第5回常磐公園河川空間検討懇談会

・常磐公園改修事業基本計画(河川空間)案について

平成25年5月8日(水) 10:00～

旭川市土木部公園みどり課

樹木推移のシミュレーションについて

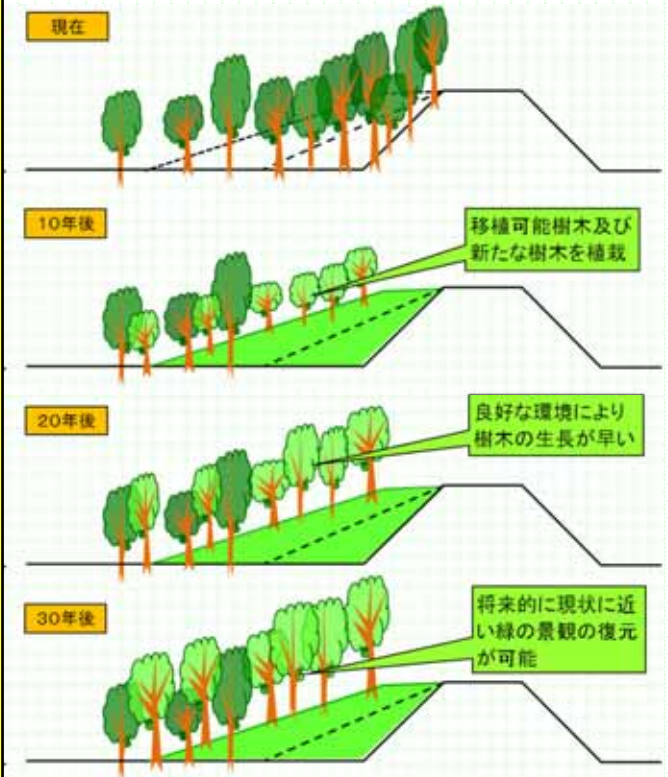
- ・改修の4つのシミュレーションがありますが、パターン を希望します。
- ・”パターン 階段のみの整備”で十分だと思う。階段は老朽化が進み補修が必要であると常日頃から感じていた。しかし、堤防を緩傾斜化する必要性は感じていない。

文化芸術ゾーンの整備方針で示された、樹木に優しい視点を持って整備を行う必要があることから樹木への影響を4つのパターンについてシミュレーションしました。

パターン の場合には、現況の樹木は保全されますが、状態の良くない樹木が多く、適切な維持管理や生育環境の改善が行われないうち、堤防が拡幅される影響範囲には樹木を新たに植栽することはできないことから、年々樹木が衰退し、将来的には堤防上に樹木がなくなってしまうことが想定されます。また、堤防の脆弱性や急傾斜階段の危険性は解消されません。

パターン の場合には、階段のみ緩やかにすることで、その影響範囲の樹木のみ整理対象となりますが、それ以外の現況樹木については、パターン 同様、年々衰退し、将来的には堤防上に樹木がなくなってしまうことが想定されます。また、急傾斜階段は解消されますが、堤防の脆弱性は解消されません。

パターン の場合には、治水上最低限必要な断面まで堤防を拡幅することから、その影響範囲にある現状の樹木のうち、移植可能なものは移植しますが、それ以外は整理対象となり、一度に緑が減少します。また、整備後の堤防法面には樹木を植えることができないため、公園区域内にのみ樹木が残ることになりますが、急傾斜階段や堤防の脆弱性は解消されます。

パターン の場合には、整備により一時的に樹木は減少してしまいますが、緩傾斜化により盛土された部分には、新たに植栽することが可能であり、良好な生育環境の中で、数十年後には現状に近い緑の景観が回復されることを想定しております。加えて利用上・堤防・周辺地域の課題等も改善されるため、パターン の案で整備を行うことが望ましいと考えております。

緩傾斜化後の緑の復元について

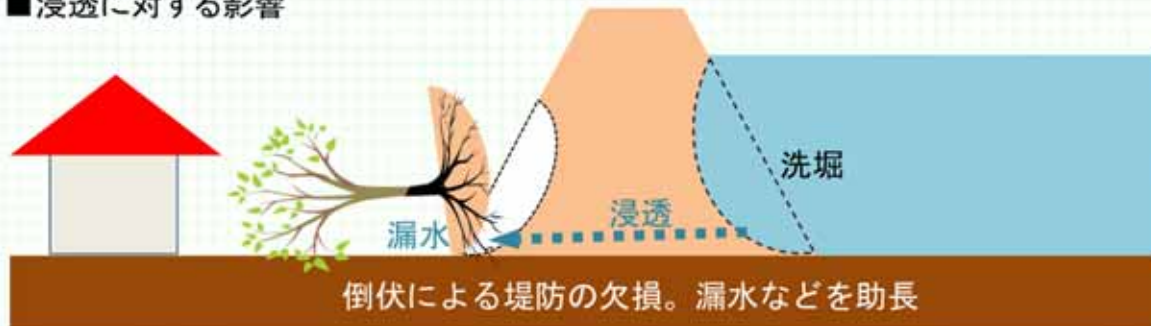
- ・緩斜面化した将来、樹木を復活させるとしてはいますが、具体的な計画もなく信用できません。
- ・将来をみつめ、樹木の交替を計画的に考え、幼木を育てる。

樹木調査の結果、現在の堤防上には生育状況の良好でない樹木が多数存在しています。堤防の緩傾斜化整備を行うことで堤防面上に将来的な維持管理を見据えた植栽を行うことが可能となり、整備によって一時的に緑量は減少しますが、「緑の維持管理・更新計画」に基づき、計画的な更新を行うことで、数十年後には現況に近い緑量を回復できるものと考えております。

また、整備予定箇所の現況樹木についても保全できるものは極力保全し、移植可能な物は移植するなど、整備による伐採を必要最小限に抑えられるよう検討を行っております。なお、堤防上に植栽を行う際には、可能な限り大きなものを植えるほか、樹木の配置バランスと樹高の大小に配慮し、堤防全体の景観に配慮しながら植栽を進めていくことが望ましいと考えております。

堤防の安全性について

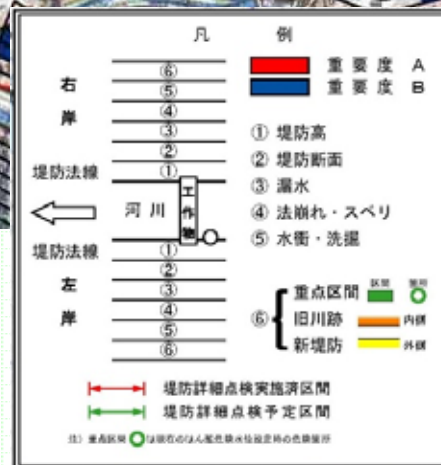
- ・旭川開発建設部による「重要水防区域調査」によればBランクであり、改修は緊急ではありません。
- ・危険度Bの堤防は、公園接地部分だけではない。上流も下流もあります。

常磐築堤は旭川開発建設部の重要水防箇所判定でBランクに位置付けられており、完成堤防に対して、洪水時の堤防内の水位上昇に伴う法面崩壊の安全性が満たされていないため、20～30年の中長期的な計画期間の中で整備を要する堤防であることが確認されており、着手できる箇所から順次整備を行っていくことが望ましいと考えております。

こうした状況から、河川空間検討懇談会の中でも、堤防の安全性について論議されており、その強化の方法について、効果の大きさや経済性、実施できる手法等について比較検討した結果、常磐築堤についてはかわまちづくり計画の面からも盛土による拡幅が望ましいとして考えております。
